Product Change Notice (PCN)

件名: R8C/L3x LFQFP 100pin 製品 組立工程の組立部材の変更のご案内

発行日: 12/27/2022

組立部材変更 相違点資料 (R8C/L3Ax LFQFP 100pin)

2. 材料の変更点

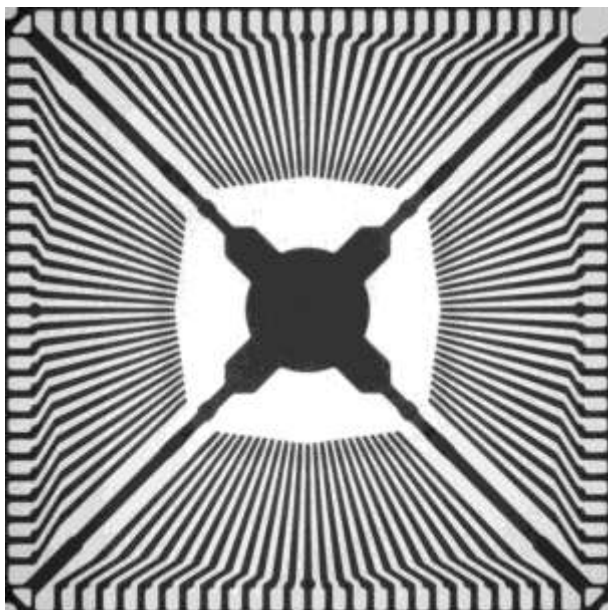
項目		変更前	変更後
リードフレーム	形状	形状が異なります。	
	材質	変更なし	
モールド樹脂	材料	エポキシ樹脂 A (ハロゲンフリー)	エポキシ樹脂 AまたはB (ハロゲンフリー)

※変更後の材料については量産実績あり、信頼性や特性に変更はございません。

3. フレーム形状

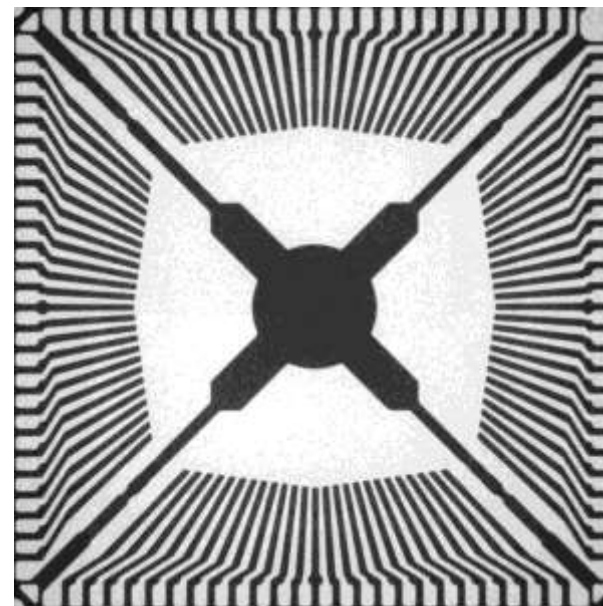
14×14mm 0.5mm pitch 100pin LFQFP リードフレーム

認定された実績のあるリードフレームに統一します。

変更前
フレームA

変更後
フレームB
